川内原子力発電所1号炉及び2号炉

標準応答スペクトルを考慮した地震動評価における
地下構造モデルの設定について
(コメント回答)

2022年1月21日
九州電力株式会社

既許可の地下構造モデルにおける精緻化範囲

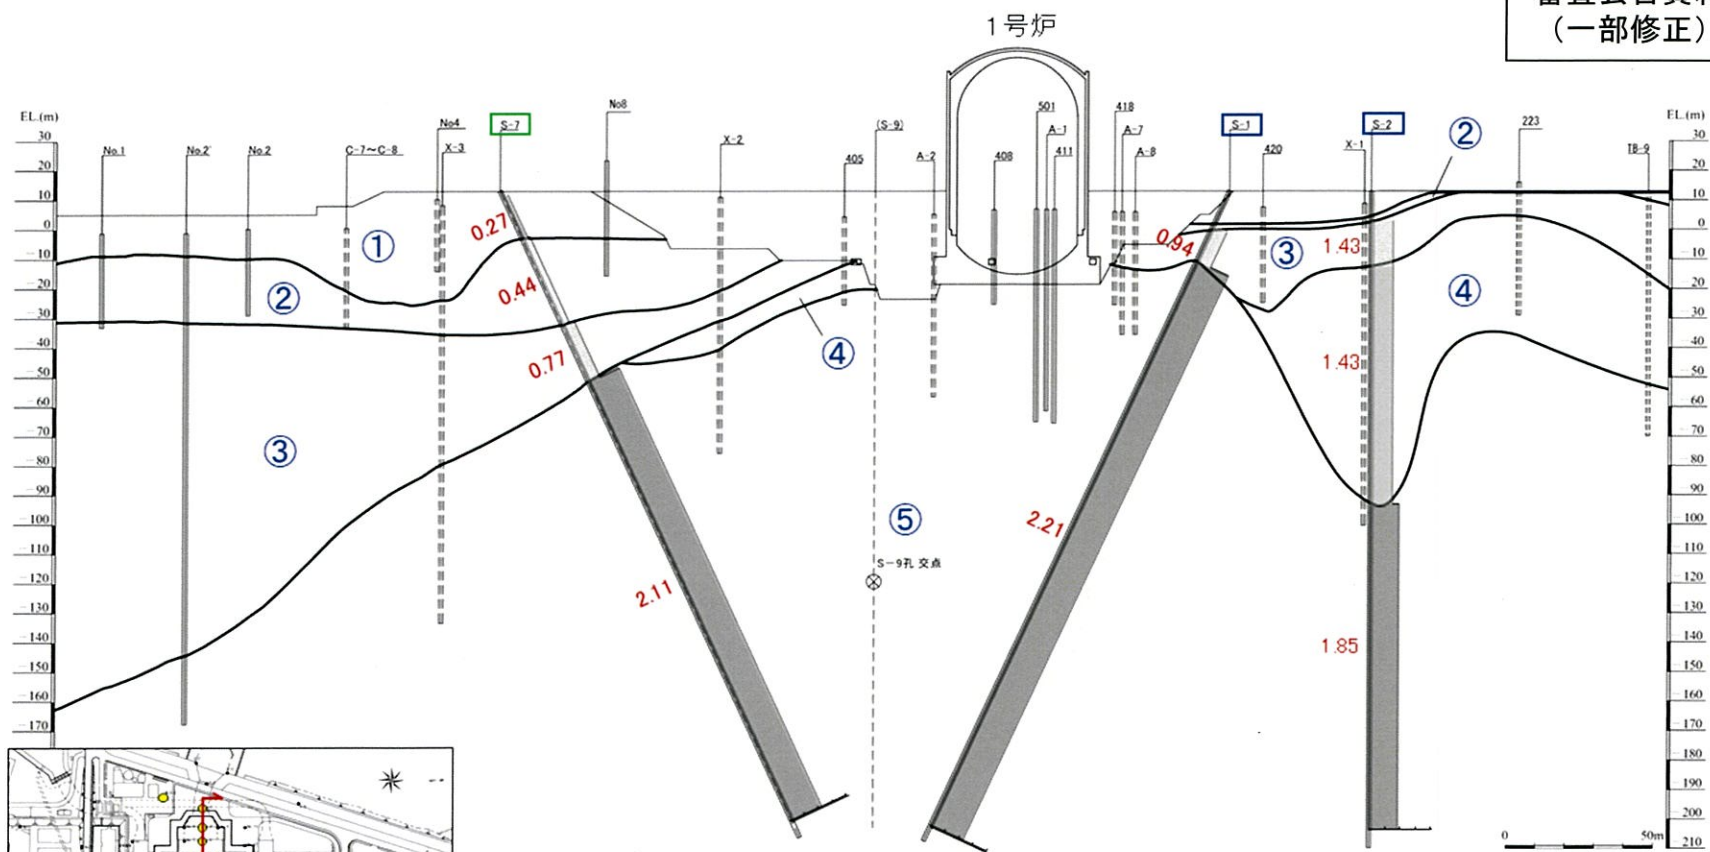
No.	コメント	指摘場所	対応状況
1	地下構造モデルの地盤減衰の設定について、既許可からの変更点の妥当性を説明すること。その際、EL.-28.5m～EL.-480mの層を分割していること、また、地盤減衰の設定根拠としている地震観測記録が得られていない範囲(EL.-118.5m～EL.-200m)の地盤減衰の設定の妥当性についても併せて説明すること。	第983回 原子力発電所の 新規制基準適合性に 係る審査会合 (令和3年6月11日)	P4～60
2	地下構造モデルの変更に伴う既許可の基準地震動への影響について説明すること。		P63～73
3	地震基盤相当面について、設置許可基準規則解釈別記2の $V_s=2,200\text{m/s}$ 以上に対し、 $V_s=2,150\text{m/s}$ の層上面(EL.-480m)に設定したことの妥当性を説明すること。		P61～62 【参考2】
4	模擬地震波の作成について、複数の方法から一様乱数の位相をもつ正弦波の重ね合わせを採用した妥当性を説明すること。		次回以降 説明予定
5	既許可以降の観測・調査・分析などについて説明すること。		適宜反映
6	変はんれい岩について、地質層序と地質図の凡例の記載の考え方を説明すること。		次回以降 説明予定

- PS検層結果が得られている解放基盤表面からEL. -200mまでの範囲の地盤減衰（Q値）を精緻化。
 - ・ 原子炉設置位置付近のPS検層結果を踏まえた速度層断面では、精緻化範囲は概ね⑤速度層に分類されることを確認。
 - ・ 精緻化範囲は概ね同じ速度層に分類されるため、同一の地盤減衰（Q値）を設定。
 - ・ 精緻化範囲に設置された鉛直アレイ地震計による観測記録に基づき、地盤減衰（Q値）の精緻化を検討。
- 既許可の地下構造モデルにおいて、EL. -28.5m～EL. -480mは単一の層ではあるが、EL. -200m以深ではPS検層結果が得られておらず、直接物性を確認できないことから、EL. -200mを境界として、分割。
- EL. -200m～EL. -480mの地盤減衰（Q値）は、現行通りとする。

← 精緻化

分割
